改善箇所説明図

改善の内容

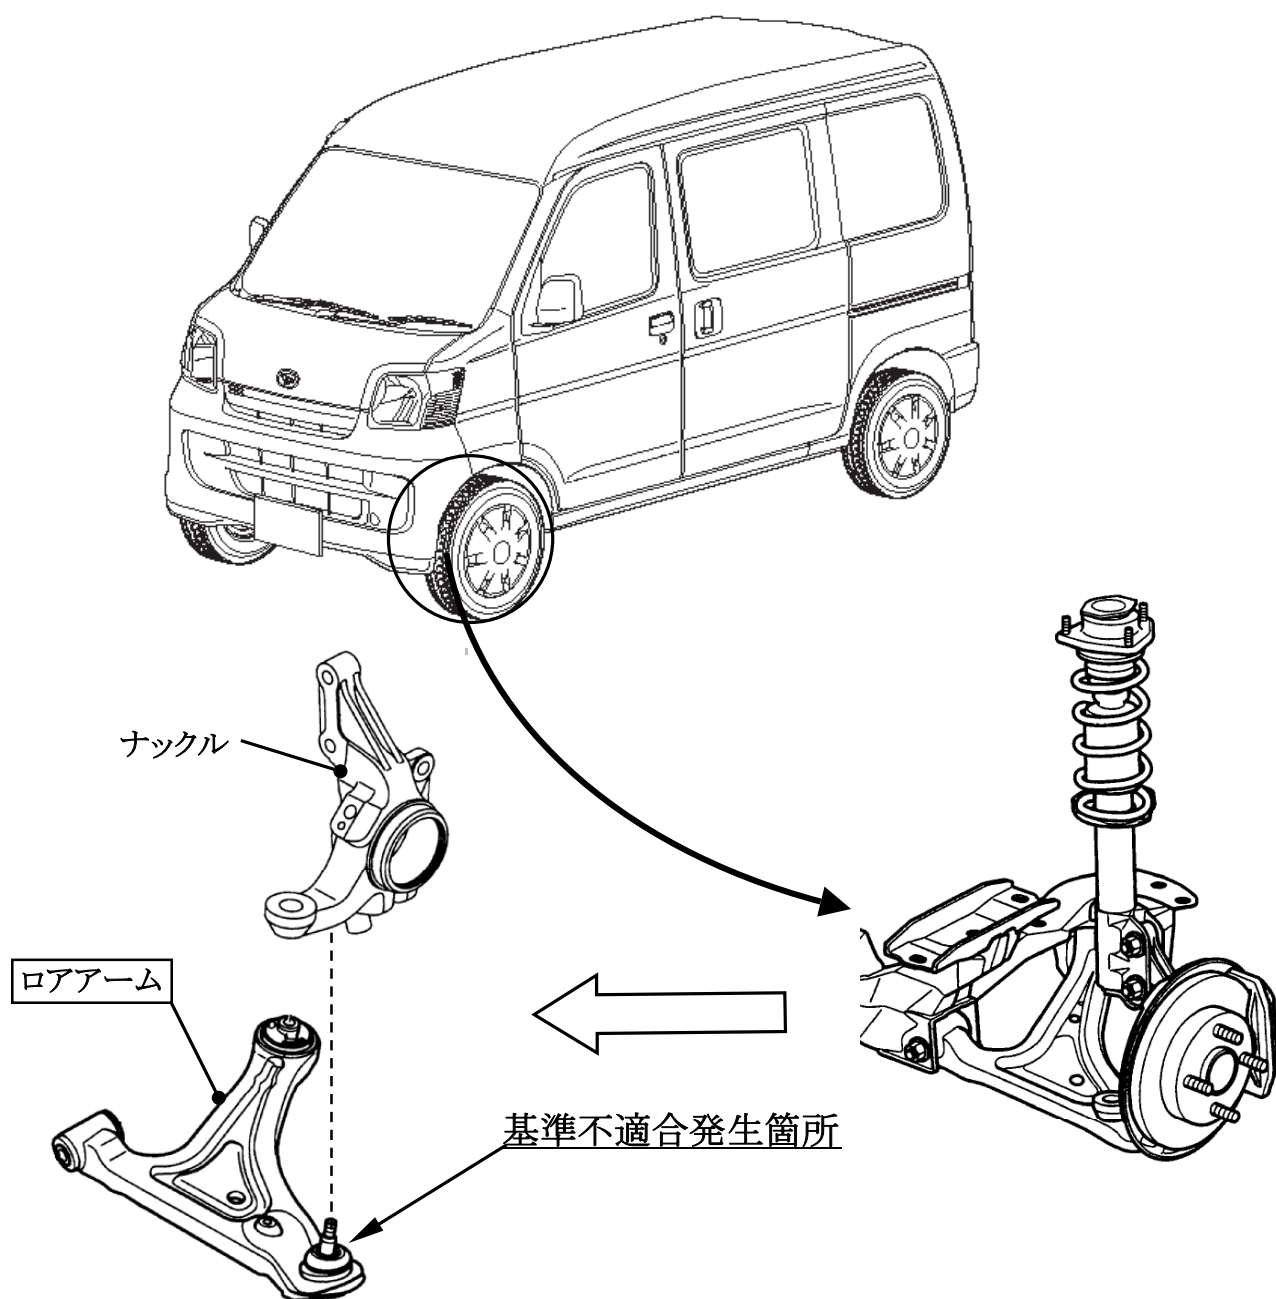
前輪緩衝装置のロアアームにおいて、ナックル連結部のかしめが不足しているものがある。そのため、縁石等に衝突した場合、ロアアームからナックル連結部が外れて走行不能になるおそれがある。

全車両、ロアアームを点検し、かしめが不足しているものは良品と交換する。

注： は交換部品を示す。

識別： エンジンルーム内車台番号打刻位置の車両右側に黄色ペイントを塗布する。
